YTTRANDE

NV-06843-17

**Yttrande i mål nr M 683-14, angående ansökan om tillstånd till fortsatt och utökad produktion vid anläggningen Värö i Varbergs kommun; nu fråga om prøvotidsredovisning för utsläpp till luft och vatten**

Diagram 1, utsläpp av kadmium till vatten från sulfatmassabruk 2020 i kg/år.

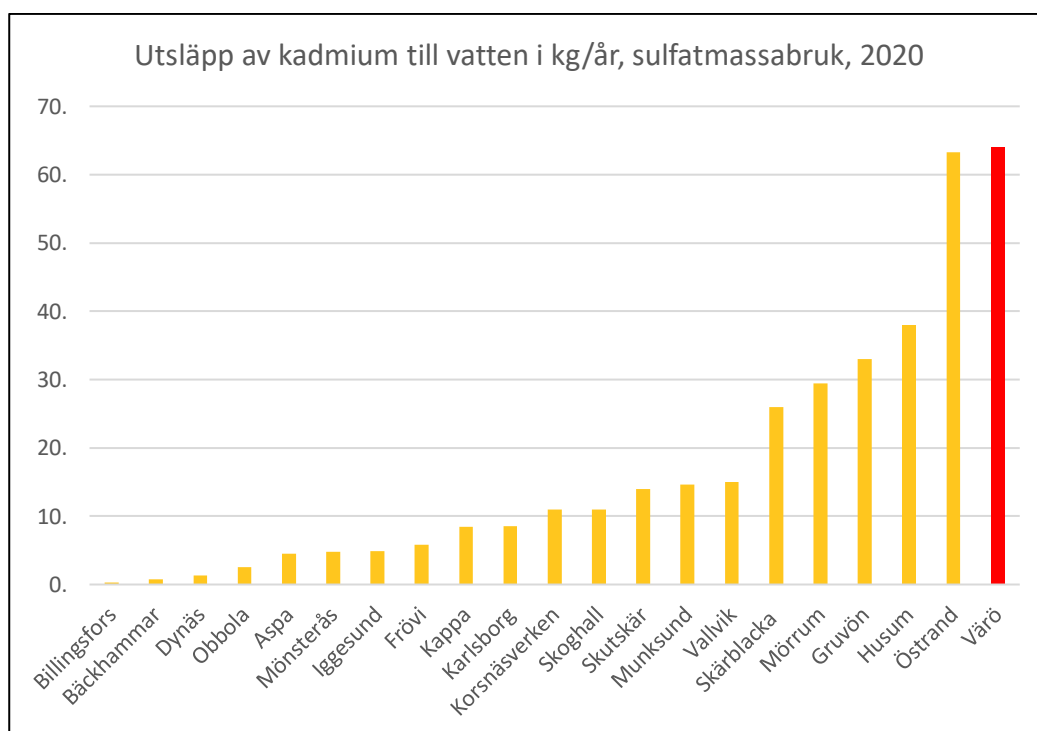
Naturvårdsverket vidhåller att utsläppen av kadmium till vatten från bolagets verksamhet inte är att betrakta som små. I diagram 1 och 2 nedan redovisas utsläpp av kadmium från samtliga sulfatmassabruk i Sverige under år 2020 i kg/år samt i mg/ADt. Siffrorna för utsläpp av kadmium är hämtade från Naturvårdsverkets utsläppsregister, *Utsläpp i siffror*.<sup>2</sup> För att beräkna utsläpp i förhållande till produktion har uppgifter om brukens massaproduktion inhämtats från verksamheternas miljörapporter via Svenska miljörapporteringsportalen, SMP. Av diagrammen framgår att Värö Bruk 2020 hade det enskilt största utsläppet av kadmium, både i absoluta tal och i relation till massaproduktion.

Diagram 3 Utsläpp av kväveoxider vid sulfatmassabruk (integrerade och ointegrerade) 2019

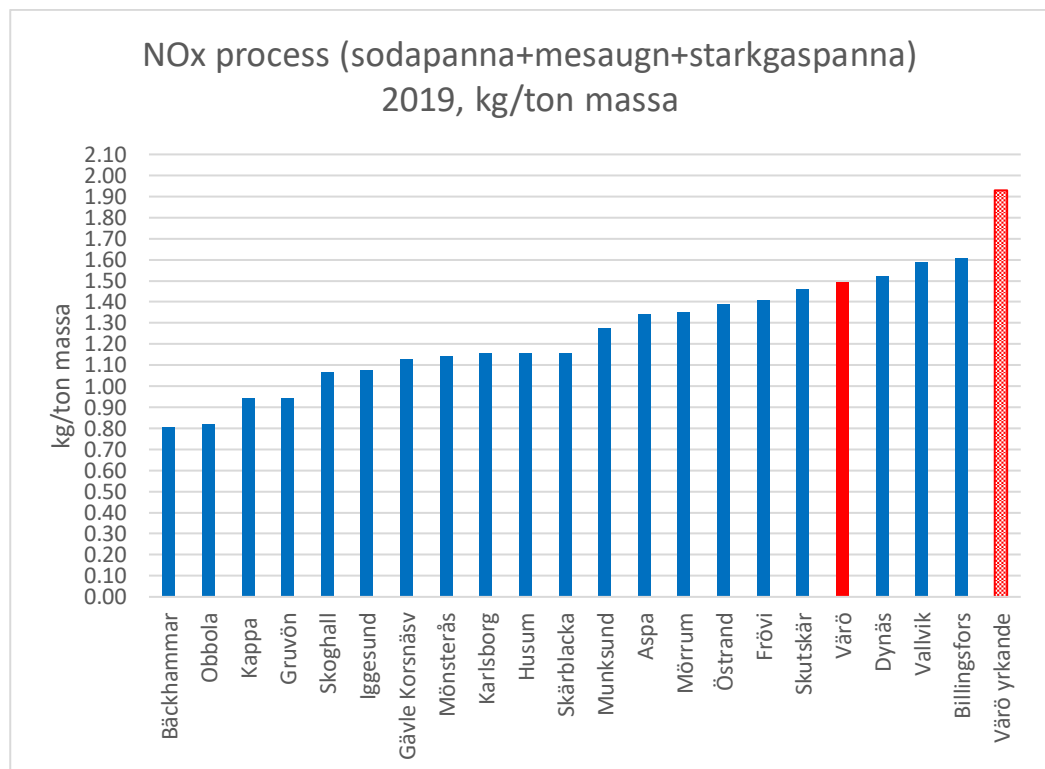
För att åskådliggöra jämförelsen med andra massabruk (integrerade och ointegrerade) har vi i diagram 3 även lagt in vad de av bolaget yrkade tillåtna utsläppsmängderna per år för sodapanna (1 300 ton/år) + mesaugn (340 ton/år) innebär omräknat till utsläpp kg/ton massa vid maximal produktion.

Som framgår var Värö bruks utsläpp ett av de högsta 2019, och det yrkade villkoret skulle ge möjlighet till det högsta specifika processutsläppet av alla sulfatmassabruk. Det kan anmärkas att med den av bolaget yrkade villkorskonstruktionen (ton/år) kommer utsläppet per ton massa att tillåtas vara ännu högre vid lägre produktion.

Diagram 4. Utsläpp av kväveoxider från sodapannor, 2019. Skrafferade blå eldar bioslam i sodapannan.

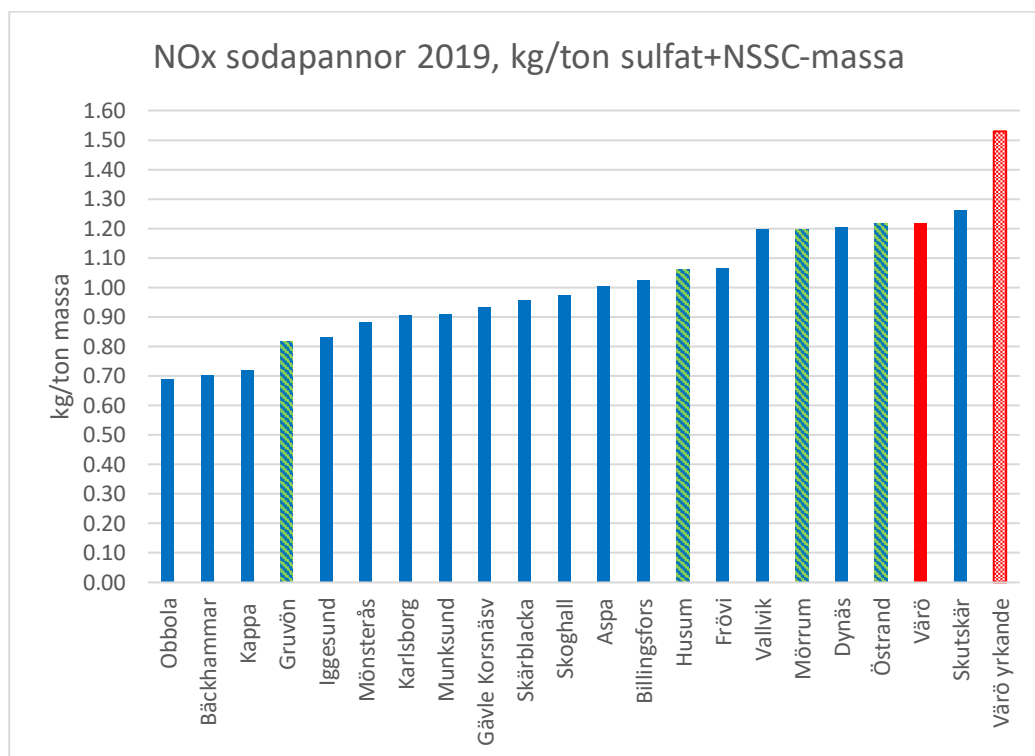
Bolaget har invänt att det i sodapannan eldas bioslam, vilket tillför kväve och kan öka utsläppet av kväveoxider. Det är riktigt att bioslam kan öka kväveoxidutsläppet. Förbränning av bioslam sker dock vid flera massabruk. Naturvårdsverket har inte uppgift för alla bruk om de eldar bioslam, men vi har i

Av figuren kan inget tydligt samband ses att förbränning av bioslam skulle ge upphov till väsentligt högre kväveoxidutsläpp och i vart fall inte i den nivå som bolaget yrkar.

Diagram 5. Utsläpp av kväveoxider från sodapannor vid svenska sulfatmassabruk, 2018. Markeringarna i figuren representerar respektive sodapanna. Grön linje visar utsläppets storlek beroende av svartlutens torrhalt.

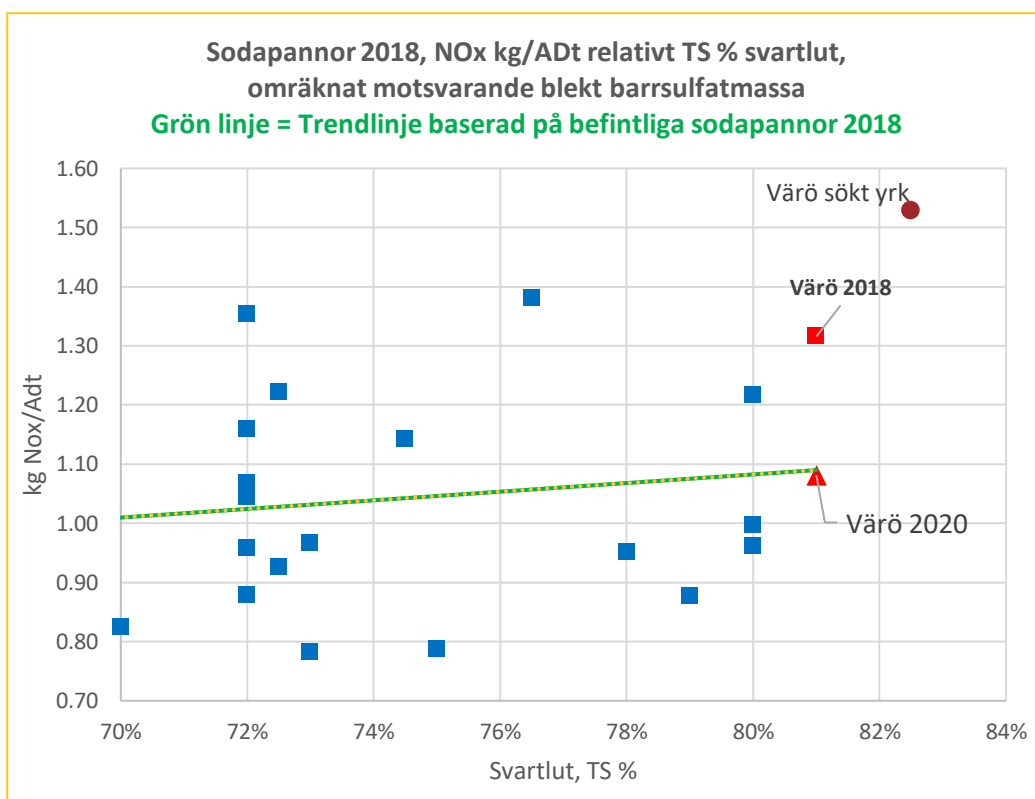
Naturvårdsverket har i sitt tidigare yttrande redovisat en figur 12 där utsläppet av kväveoxider är avsatt mot torrhalten i svartluten. Bakgrunden till diagrammet är att bolaget som ett skäl för högre utsläpp har angett den höga torrhalt som svartluten har vid Värö. Vi vill nu komplettera diagrammet med att lägga in även det specifika utsläpp som det av bolaget yrkade villkorsvärdet, 1 300 ton/år, skulle innebära. Se diagram 5 nedan.

Av figuren kan man utläsa att utsläppsnivån enligt bolagets yrkande för sökt produktion ligger betydligt högre än vad som kan förväntas även med hänsyn taget till den högre torrhalten.
